Syndicat Mixte de production d'eau potable Auch Aubiet (32)

AVIS DE L'HYDROGEOLOGUE AGREE EN MATIERE D'HYGIENE PUBLIQUE

**LA PROTECTION SANITAIRE DE LA FUTURE PRISE D'EAU
AU LIEU-DIT BEAUCHAMPS, COMMUNE DE PAVIE**

AOUT 2024

Figure 9 : Plan de la station d'exhaure prévue sur le site de Pavie (modifié d'après source : EGIS 18/04/2023)

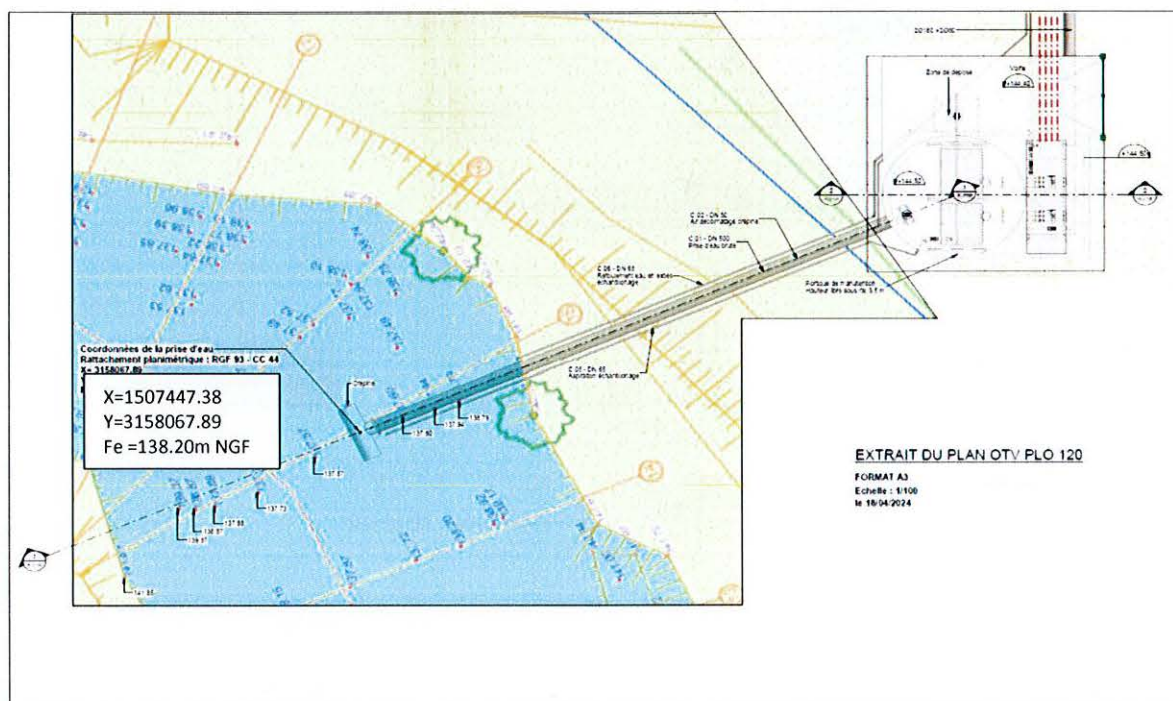
Le principe du prélèvement sera réalisé à l'aide d'un puits déporté. Les pompes seront installées dans un puits sur la berge, ce qui facilitera les opérations de maintenance en cas de dysfonctionnement.

Figure 11 : Synthèse des risques recensés sur la zone d'étude (source : ETEN)

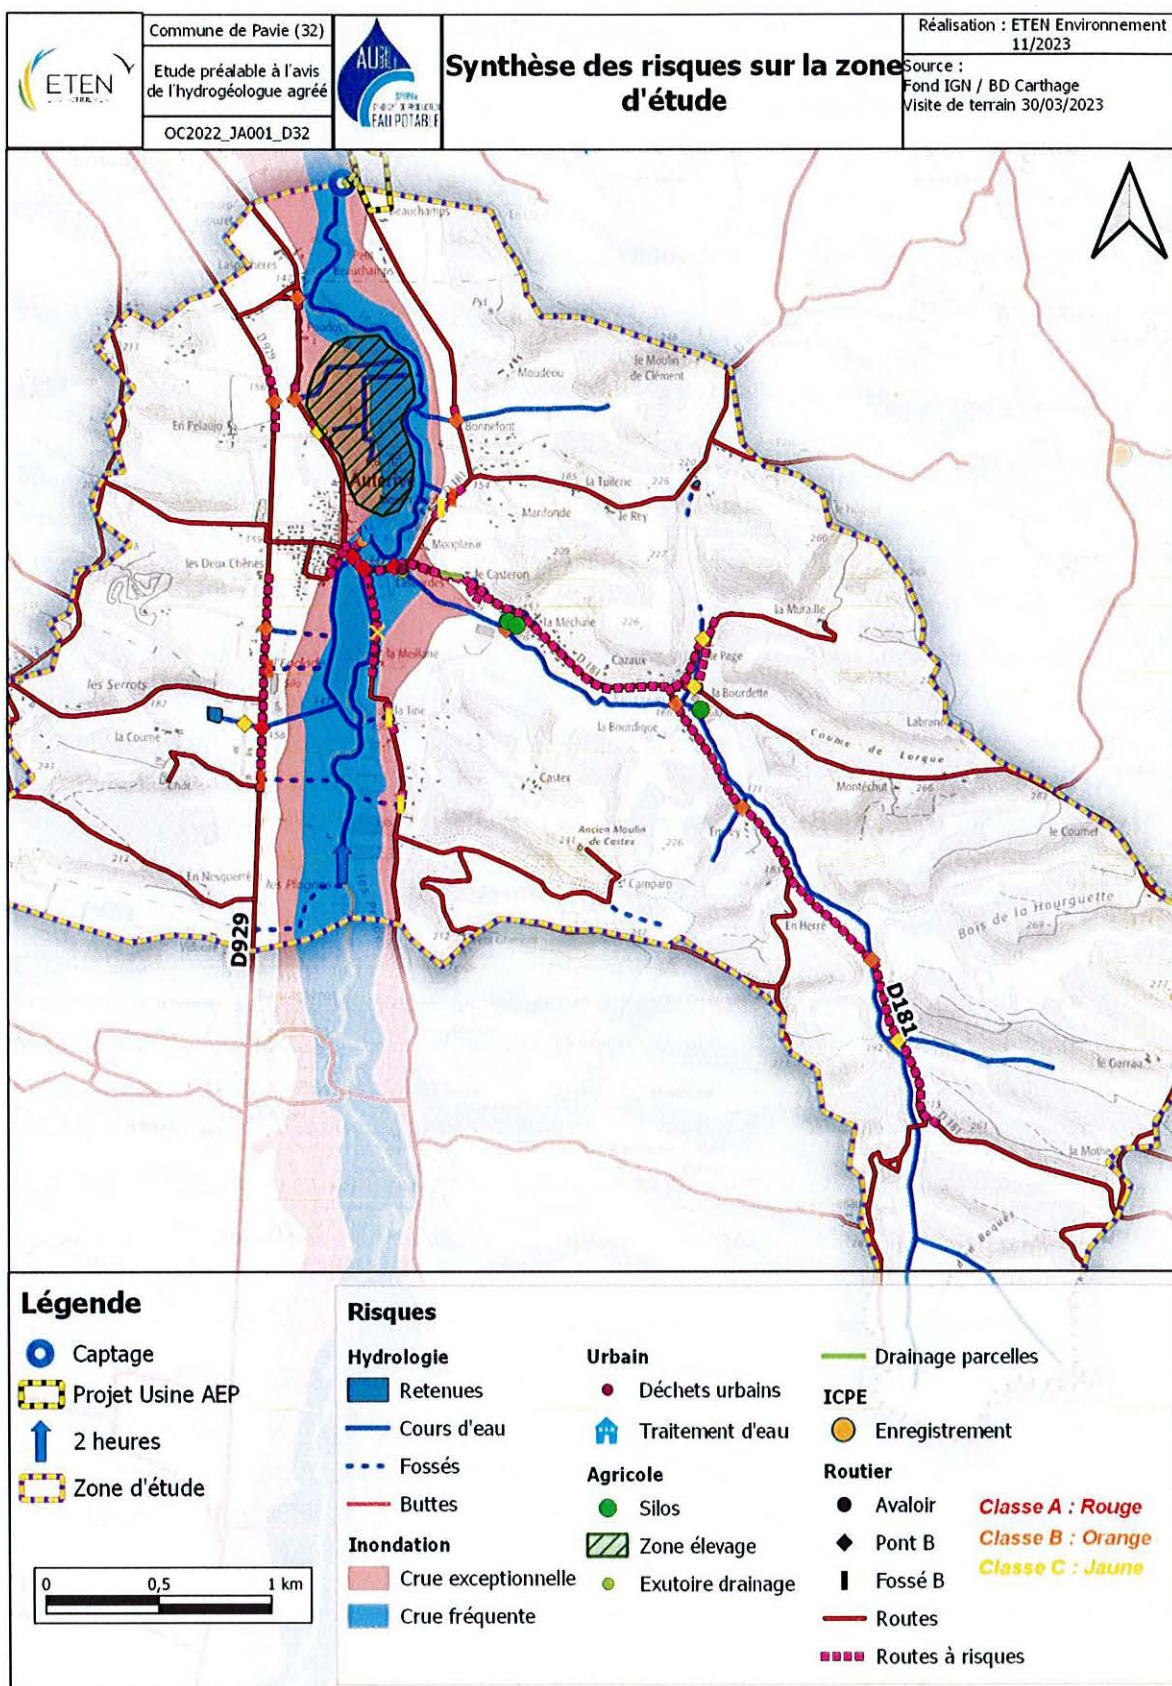
La synthèse des risques sur la future usine de Pavie est présentée sur la **Figure 11** et le **tableau 12**. Au vu de la présence potentielle d'autres drainages de champs agricoles dans la zone des deux heures retenues, je préconise un risque moyen et non faible pour les sources de pollutions liées aux produits phytosanitaires et confirme les autres niveaux de risques.
